Interventi per il potenziamento del sistema idrico della Sicilia sud - occidentale

Adduzione da Montescuro ovest per Mazara, Petrosino, Marsala

Elaborato: PONTE BELICE Confronto PD-PE

Classificazione: Classe 9, ELABORATI GRAFICI DI DETTAGLIO, N. Tavola 9.2.6

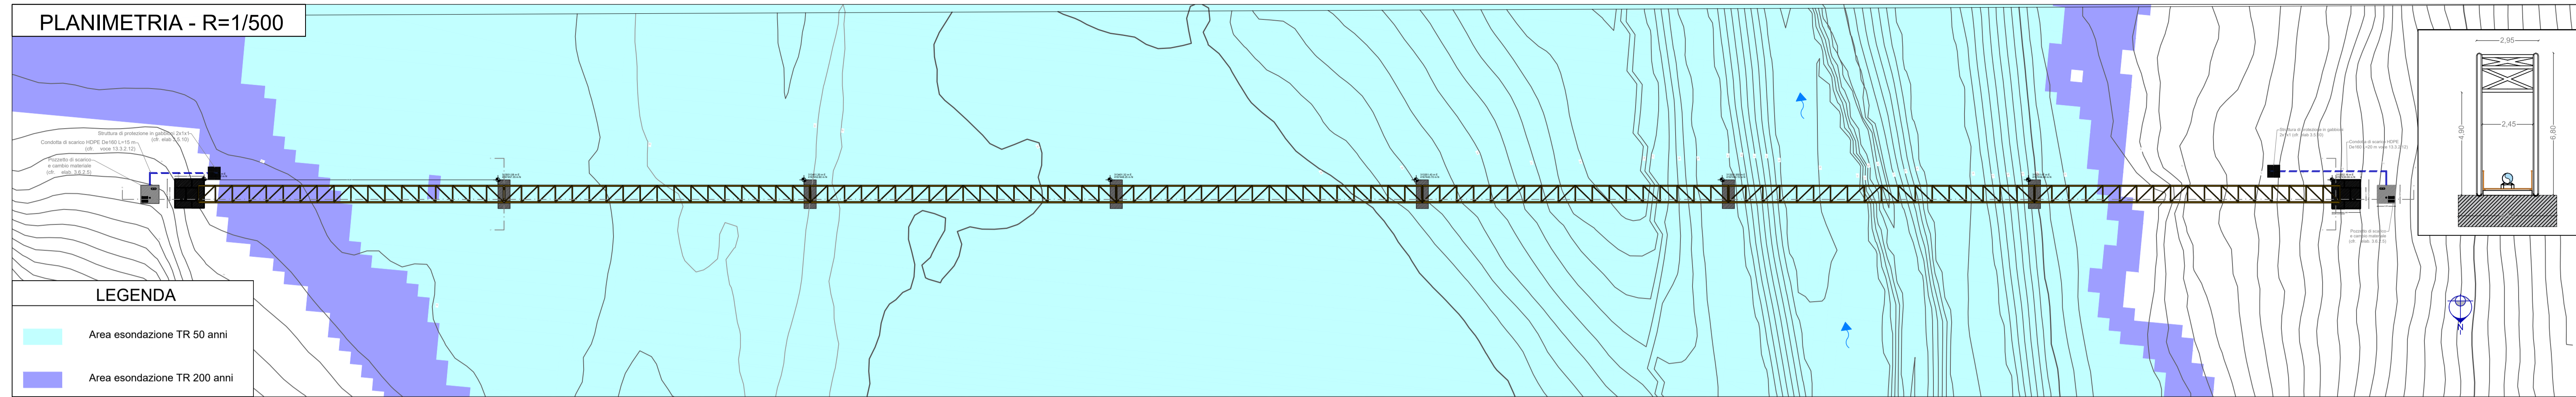
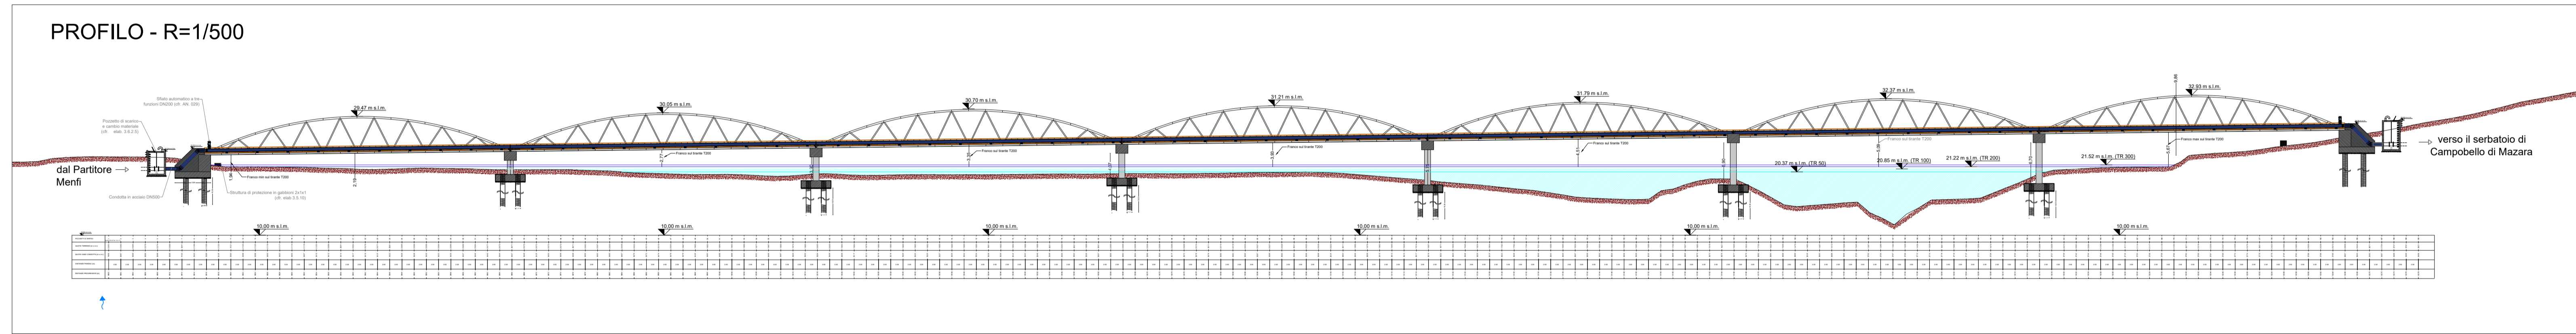
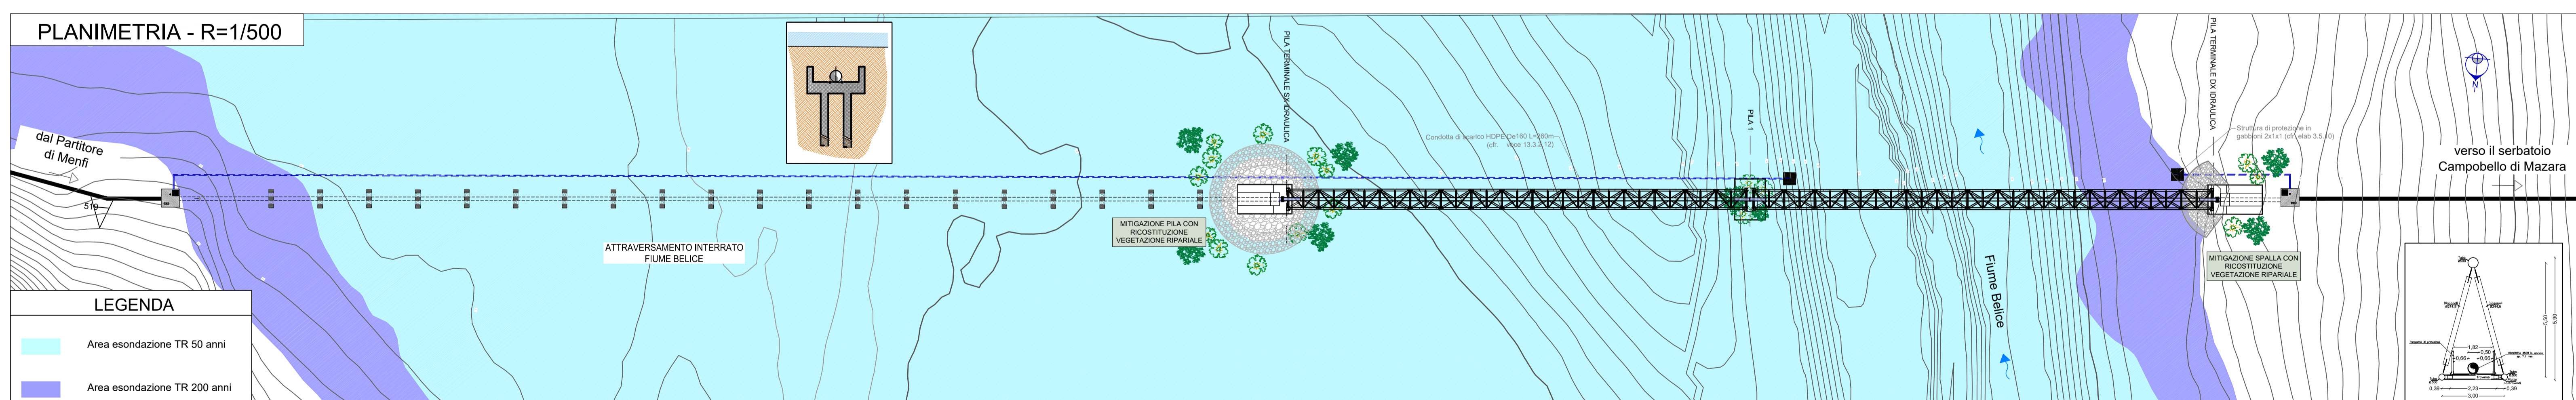
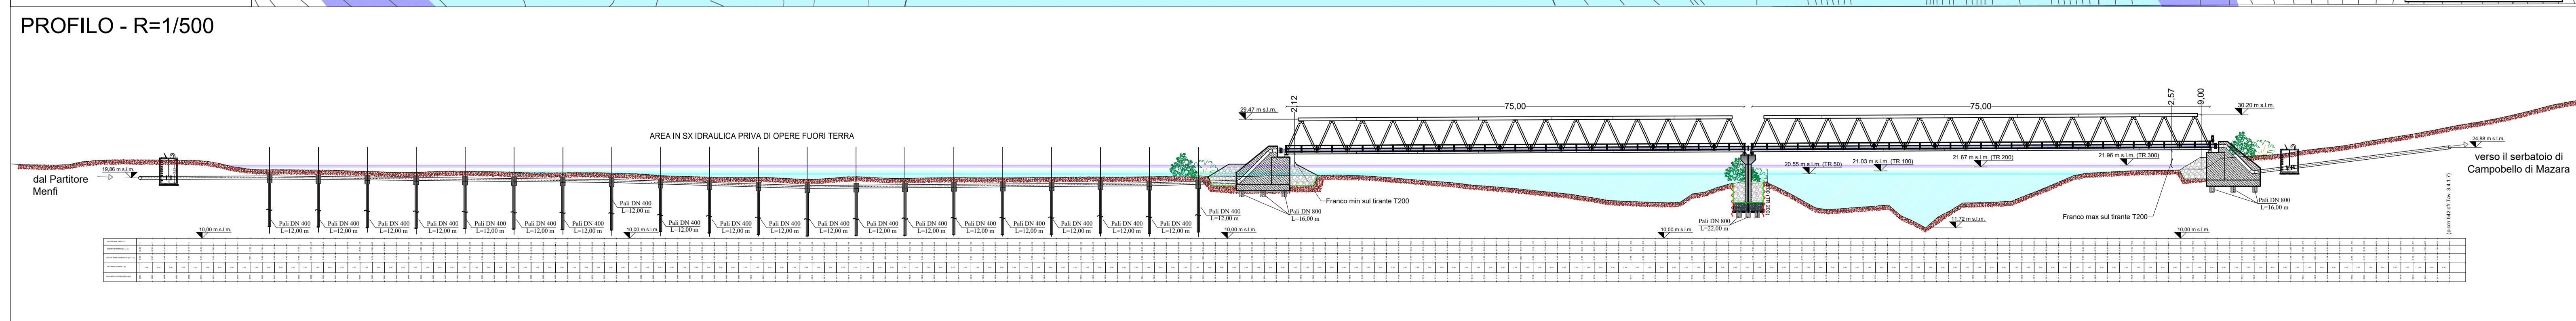
CONDIZIONI MINISTERO DELLA CULTURA

\*in Ottemperanza alle seguenti condizioni:

- MIC\_SS-PNRR 16601-P del 04-08-2023 A. Aspetti Paesaggistici - Punto 1.

- Dovrà essere predisposta, al fine di limitare l'impatto sul paesaggio e sui beni naturalistici interessati, la progettazione dei ponti tubo, con elaborati adeguati al livello di approfondimento comprensivi di una progettazione esecutiva;
- Si dovrà prevedere l'utilizzo di tecniche costruttive e materiali di elevata qualità compositiva;
- Dovranno essere privilegiate strutture esili, minori appoggi e campate;
- Il progetto dovrà essere riferibile all'architettura contemporanea, favorendo così l'inserimento della nuova infrastruttura nel paesaggio con un'opera di elevato valore architettonico

Elaborato	Corso d'Acqua	Livello di Tutela	Tipologia Costruttiva [m]	n° Campate [n°]	L. Campata [m]	L. Attraversamento aereo [m]	n° Pile e appoggi [n°]	n° Pile in Alveo [n°]
			Progetto Esecutivo	Progetto Esecutivo	Progetto Esecutivo	Progetto Esecutivo	Progetto Esecutivo	Progetto Esecutivo
3.4.9.6	Belice	Tutela 3	Ponte a traliccio regolare	2	75,50	151,00	3	2
